## 改善箇所説明図

### 基準不適合発生箇所

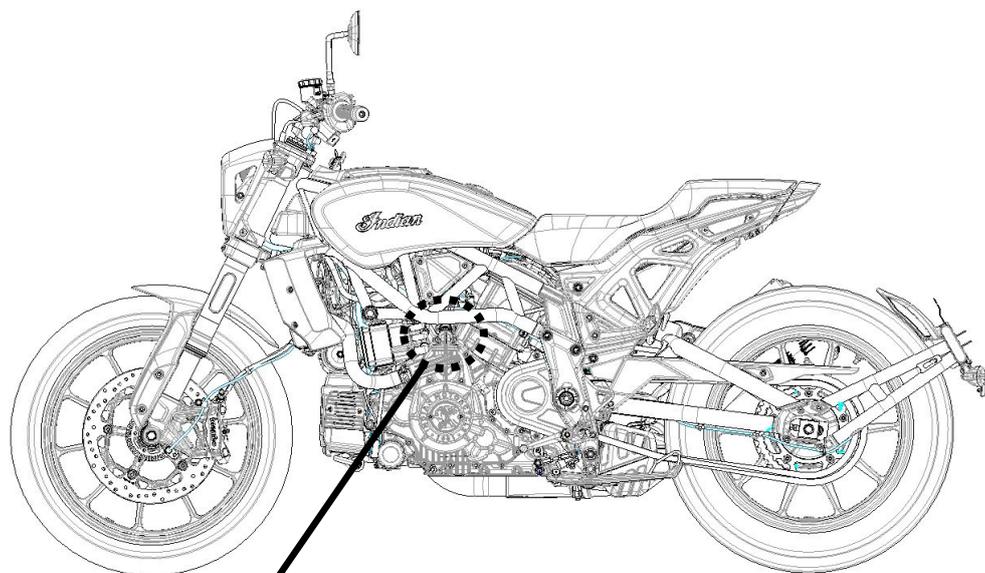
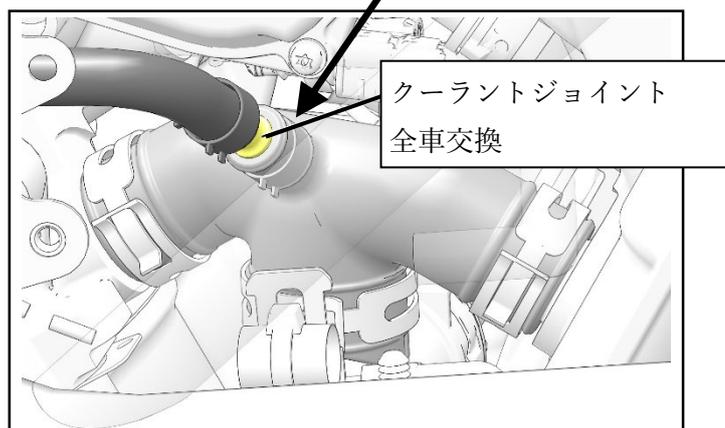
クーラントジョイントにおいて、当該部品の設計、および製造不良により材質の強度が足りておらず、運転中にジョイントが破損することがある。そのため、クーラントが漏れ出すおそれがある。また、最悪の場合、漏れたクーラントが乗員にかかり火傷をするおそれや、クーラントがリヤタイヤにかかり転倒するおそれがある。

全車両、クーラントジョイントを対策品に交換し、新しいクーラントに入れ替える。
